■ 项目名称： 洛阳栾川山水文苑售楼处

■ 变更编号： 2021-04-28

■ 变更理由：

依据现场竣工实际效果，针对光照事宜做优化

二层部分：（位置及数量详见 2F 天花图纸修正）

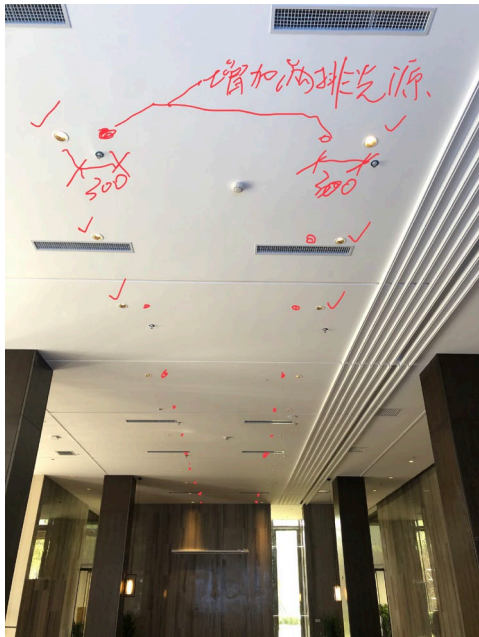
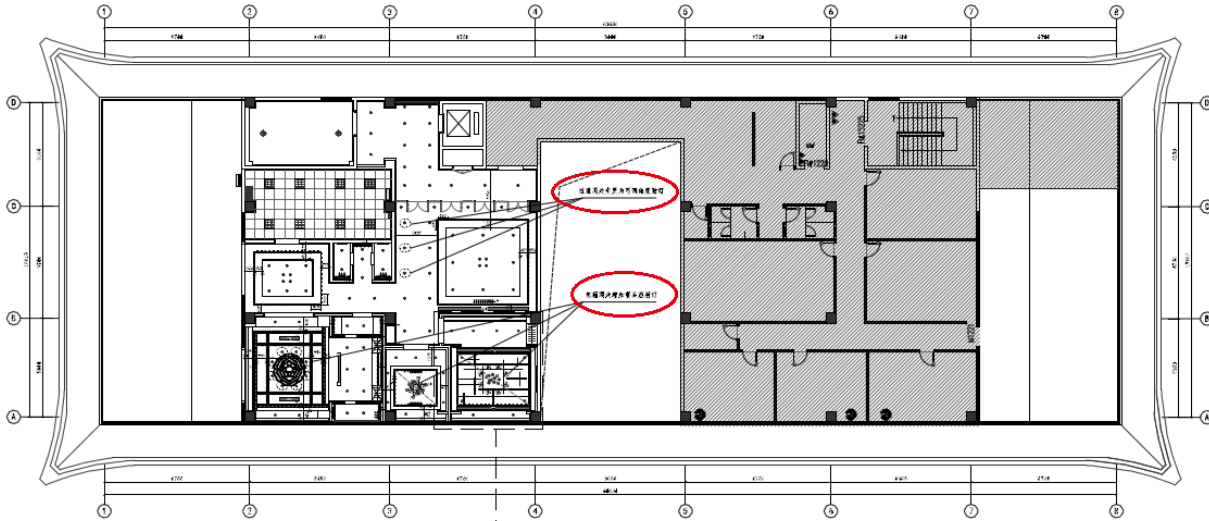
- 2F 三个包厢主灯上方增设射灯

- 2F 包厢外侧过道三个筒灯调整为三个可调角度的射灯

- 2F 包厢外侧休闲空间，原吊顶中对称的灯具因现场空调风口占位，做对应灯具取消

一层部分：（位置及数量详见 2F 天花图纸修正）

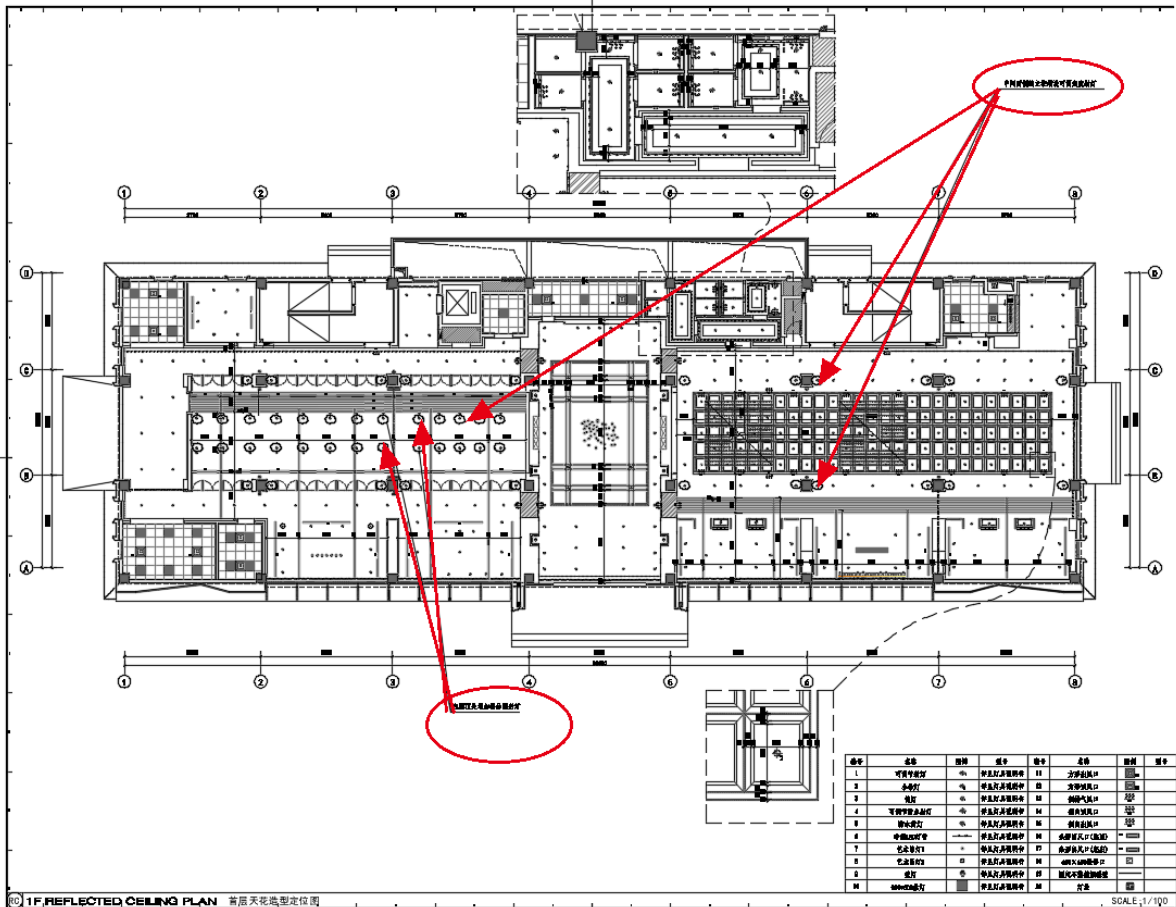
- 1F 过道立柱两侧增加可调角度射灯。照射立柱木饰面

- 1F 国学讲堂天花增设两条筒灯。
